# MOX燃料加工施設 燃料加工建屋の鉄筋健全性 追加説明資料

2021年 2月 2日

日本原燃株式会社

# 本日の説明主旨

図1-1 径測定結果の度数分布(D35)(計測数:6,033本)

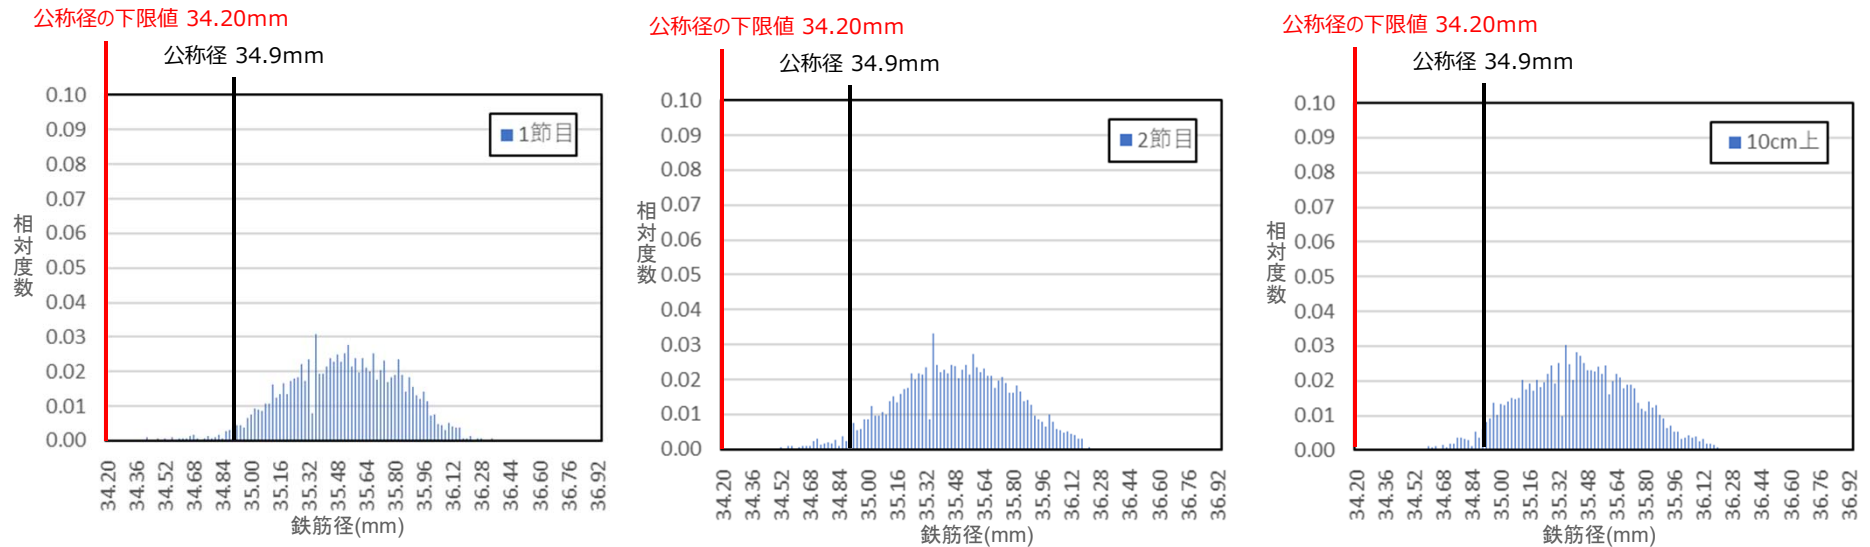
D35、D38の鉄筋径全数計測が終了し、エリアごとの「最小径」「根元部減少率」のデータが整理できた段階で報告すること。

- ・ D35とD38の鉄筋径の計測結果の全エリアの度数分布を図1-1、図2-1に示す。
- ・ エリア別に見た場合でも度数分布に有意な差は見受けられない。(参考資料1, 2参照)
- ・ 「公称径の下限值」※1(D35:34.20mm、D38:37.33mm)を下回る鉄筋は無かった。
- ・ 径の度数分布は概ね正規分布しており、最小径※2が同じになる鉄筋は多数存在していない
- ・ 正規分布となっていることから、細い径の引張試験が規格値を満足すれば、それより太い径の鉄筋は健全であると考え得る。

図2-1 鉄筋の健全性確認フロー

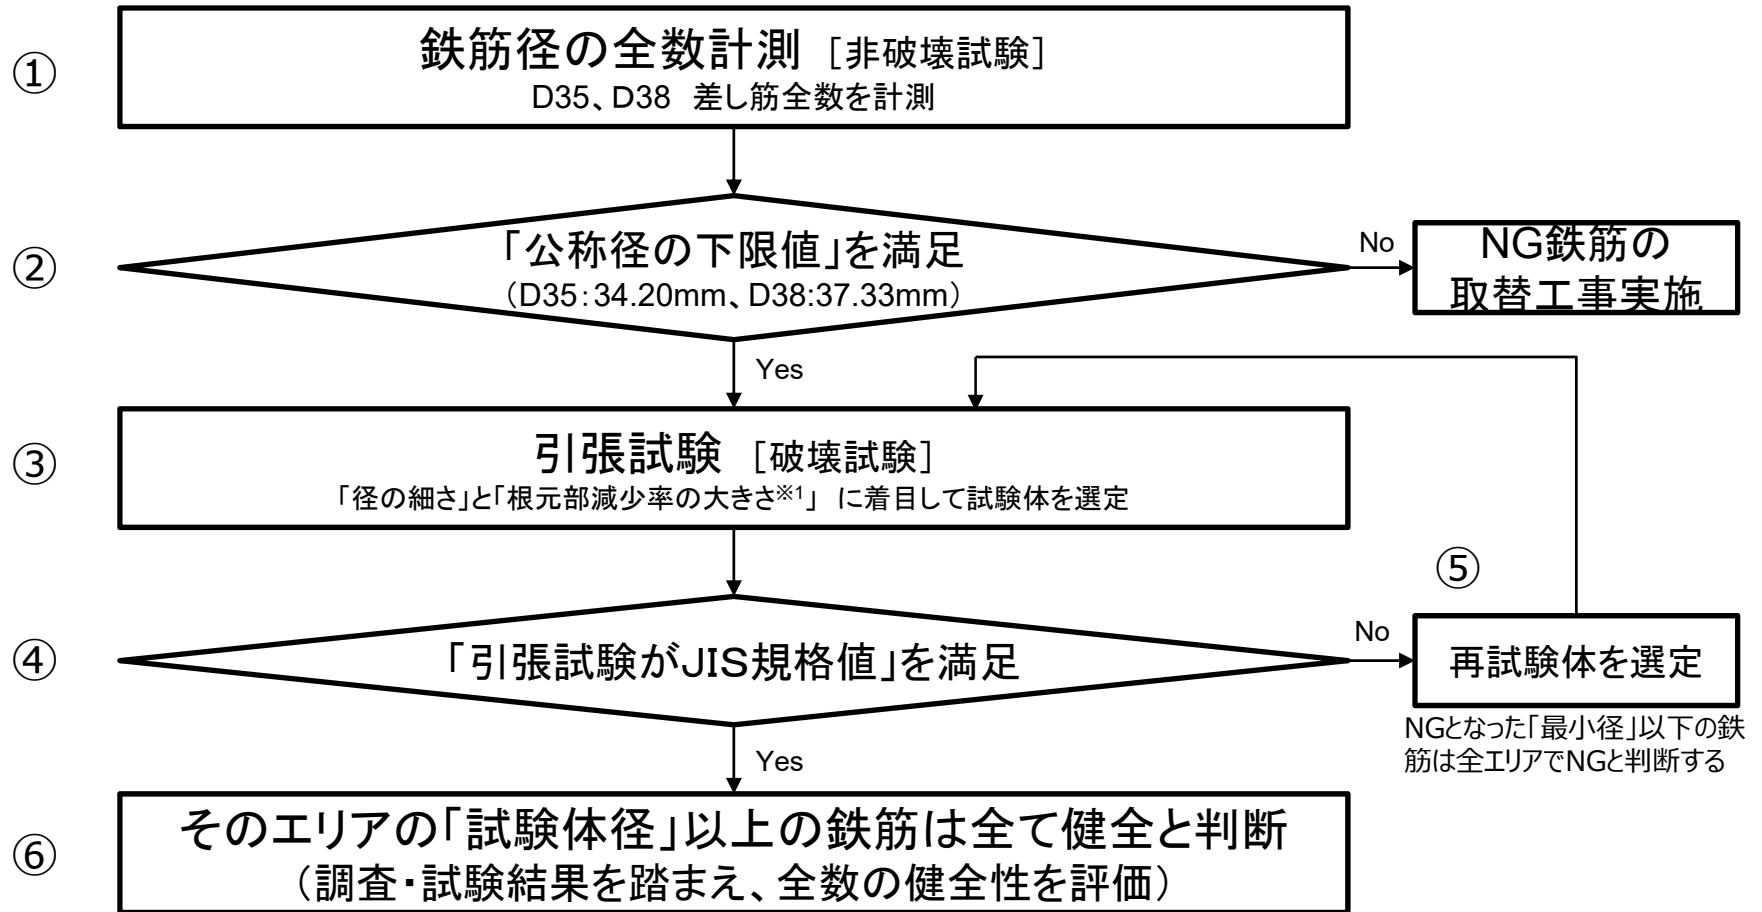
**【コメントNo.2】**  
鉄筋の健全性確認フローは、全体の鉄筋について健全であることの確認等を行うことが明確になるようにフローの見直しをすること。

※1 「根元部の径」を「一般部の径」で割った値が小さいほど、根元部減少率が大きいとする。なお、根元部減少率が明らかに小さい場合は最小径の試験体を採取する。

図4-1 根元部径と伸びの関係

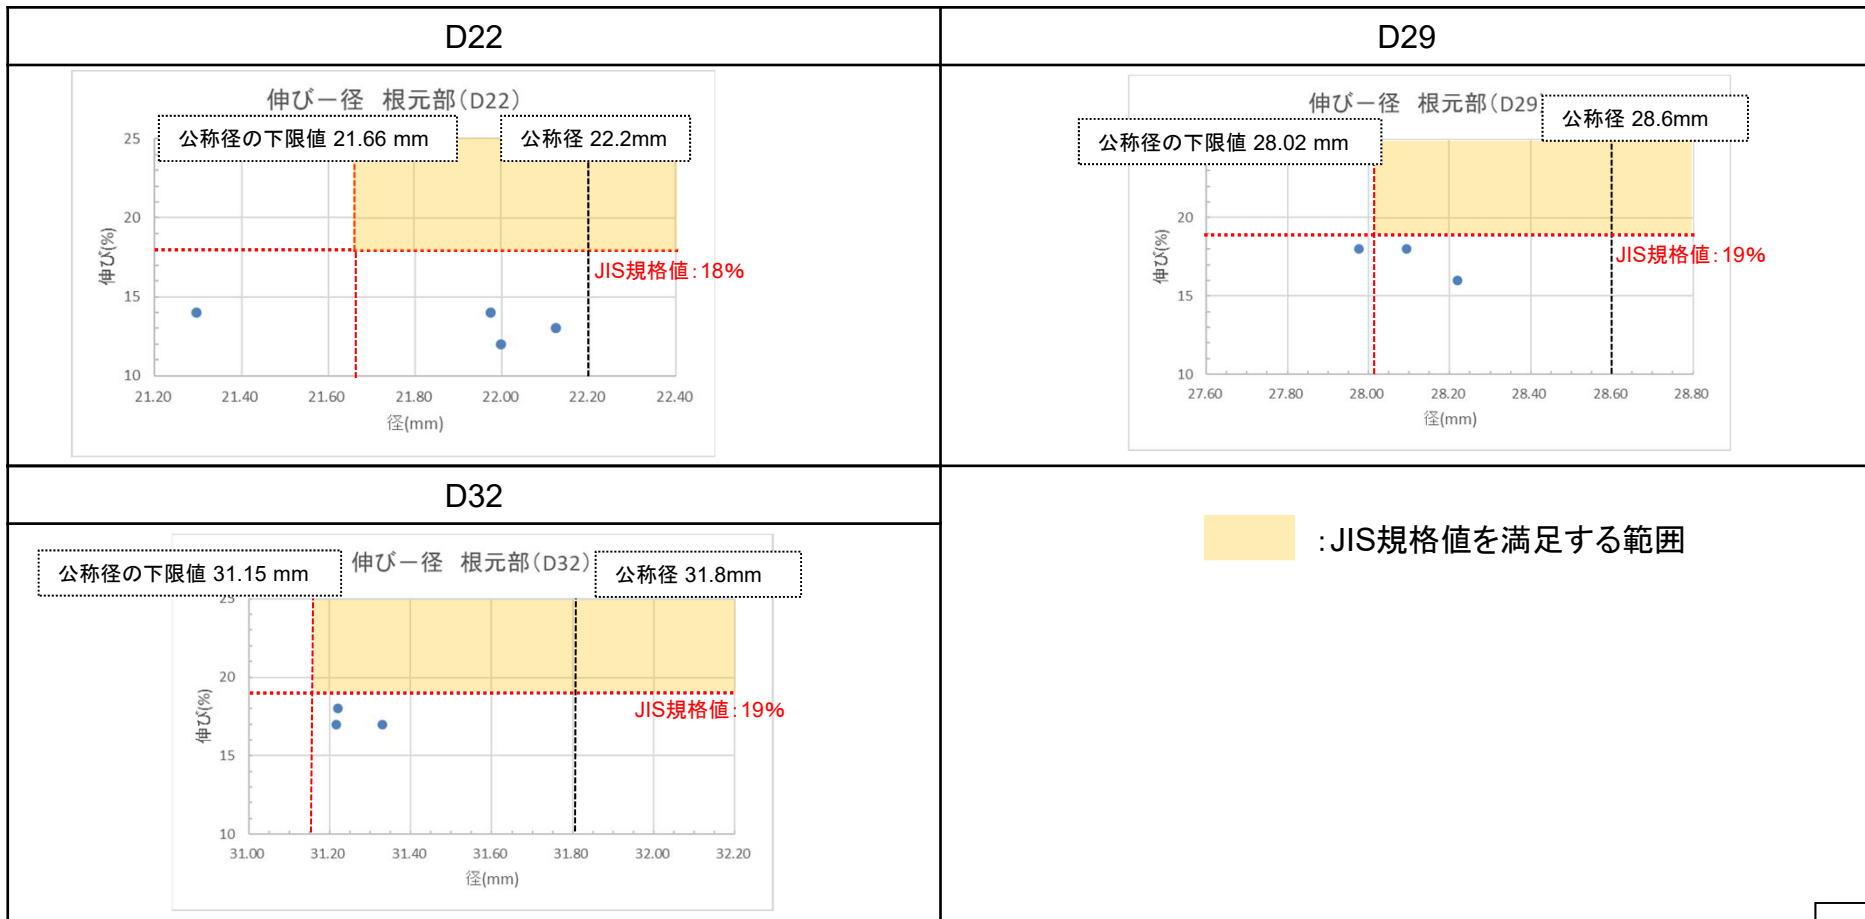
D32以下についても、伸びー径 根元部のプロット図を示すこと。

- D22、D29、D32の抜き取り引張試験結果による、根元部径と伸びの関係を図4-1に示す。
- D32以下の細径鉄筋について「公称径の下限値」を満足していても、伸びのJIS規格値を満足しなかった事に関する考察を次頁に示す。

- 鉄筋が同一環境下で暴露されている場合、腐食による径の減少量が、鉄筋径により相違しないと想定し、鉄筋径の断面積の低下率を比較する。
- 鉄筋径の減少量を仮に0.27mm<sup>\*</sup>として試算すると、鉄筋径が細くなるに従い断面積の低下率が大きくなる。(表4参照) このことが伸びの低下率に関係し、D32以下の鉄筋において公称径の下限値以上でも伸びのJIS規格値を満足しなかった要因と考えられる。
- 以上のことを概念図に示したものを次頁の図4-2に示す。

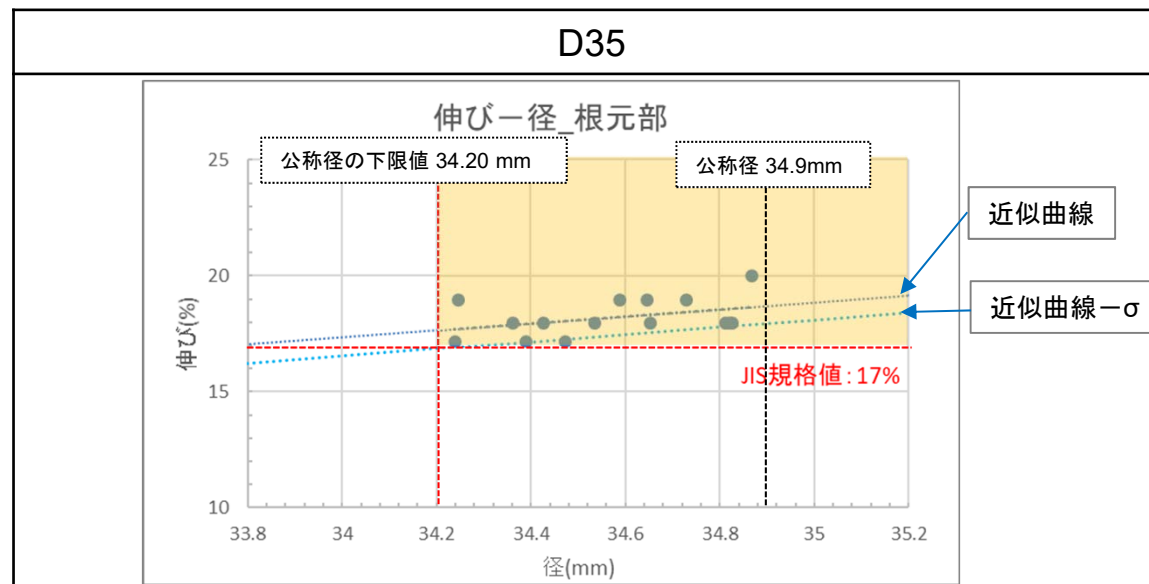
【参考資料4】ばらつきを考慮した考察において、D35について伸び率16.5%で考察し、今回設定した公称径の下限値で管理することは、ばらつきを考慮しても安全側と判断しているが、16.5を四捨五入して17としてもJIS規格値17%を満たすことにはならないので、伸び率17%により再度考察すること。

- JISにおいて伸びの引張試験結果の数値は整数値に丸めなければならないと示されており、試験結果の小数点第一位を四捨五入することは、JIS上は問題ない。
- ここでは、先にランダムに採取したD35の引張試験結果について、鉄筋径と伸びの相関の近似曲線と、標準偏差分(1 $\sigma$ )ばらついた場合の近似曲線を参考までに算出した場合、1 $\sigma$ ばらつき考慮時にJIS規格値伸び17%を満足する径の臨界点は概ね公称径の下限値に対応する傾向が見られた。

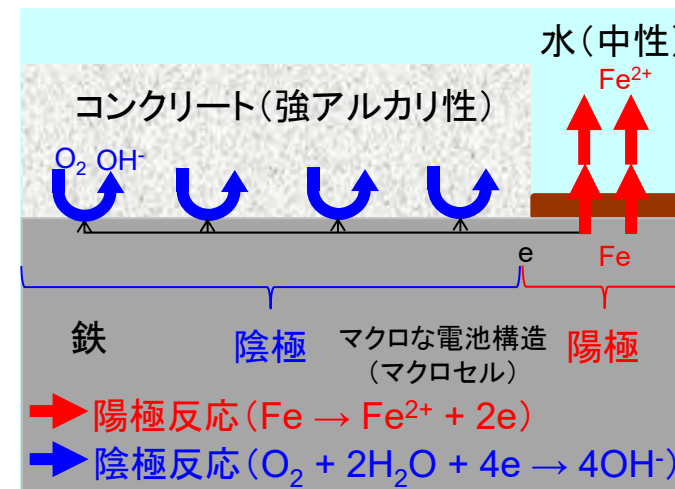
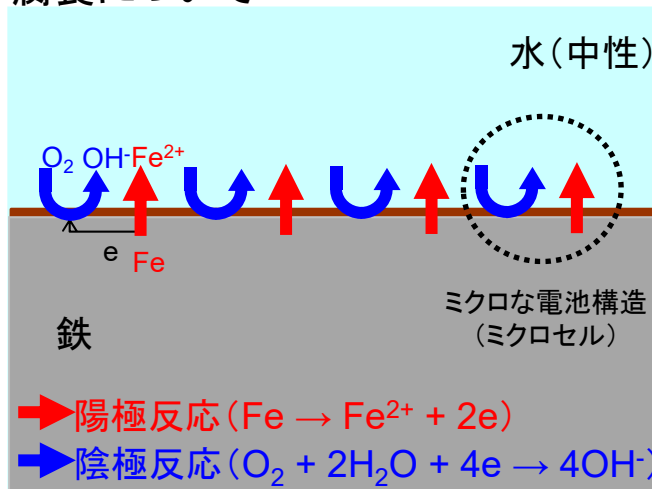
【コメントNo.6】  
鉄筋根元部の腐食は「マクロセル腐食」によるとのことだが、腐食要因についてさらに詳細に説明すること。

- 左上図のように鉄が水中(中性)にあると、鉄の表面に陽極と陰極の無数のミクロな電池構造が形成される。
- 右上図のように鉄の表面に接する環境が局所的に異なる場合、陽極と陰極がマクロに分離する場合がある。
- このとき、陰極の面積に対して陽極の面積が小さい場合、陽極反応が局所に集中する結果として腐食速度が大きくなる。
- このように、マクロに分離した電池構造に起因して局所的に腐食が促進される現象を「マクロセル腐食」と呼ぶ。
- コンクリート中の細孔溶液のpHは強アルカリ性のため、一部がコンクリートに埋設された鉄筋がpH中性の水中や大気中に露出していると、右上図のように露出した鉄筋部位の腐食が促進される。
- 腐食の詳細要因を次頁に示す。
